Nasz znak: RSZ.271.1.5.2019

Dotyczy: ogłoszonego przetargu nieograniczonego pn: „**Przebudowa i rozbudowa budynku gminnego przedszkola w m. Grabik**”

Na podstawie art. 38 ust. 2 ustawy z dnia 29 stycznia 2004r. Prawo zamówień publicznych (t.j. Dz.U. z 2018 r.,poz. 1986 ze zm.) Zamawiający – **Gmina Żary** – na pytania dotyczące treści Specyfikacji Istotnych Warunków Zamówienia wyjaśnia:

## Istniejąca rozdzielnica.

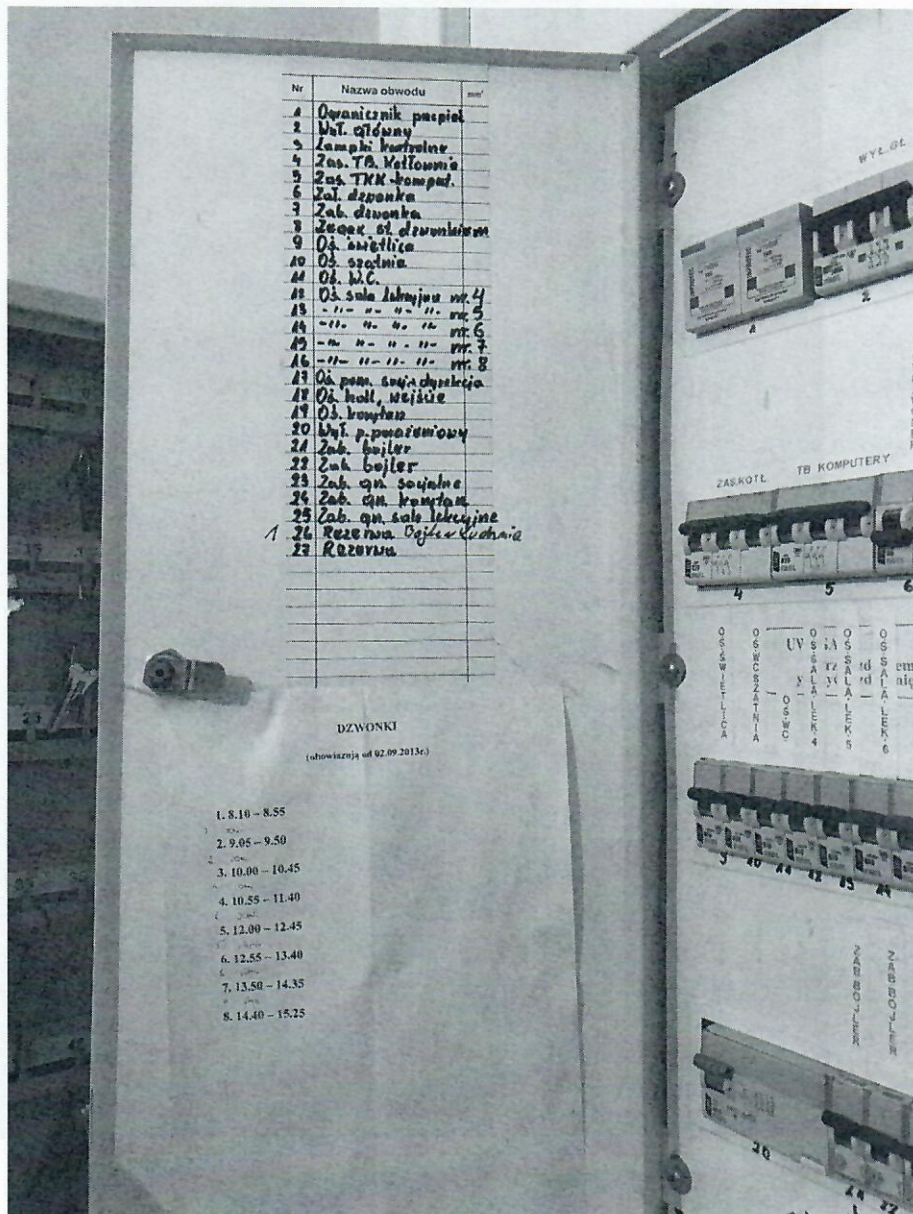
Proszę o dostarczenie zdjęcia istniejącej rozdzielnicy w budynku.

**W załączeniu istniejące zdjęcie rozdzielnicy.**
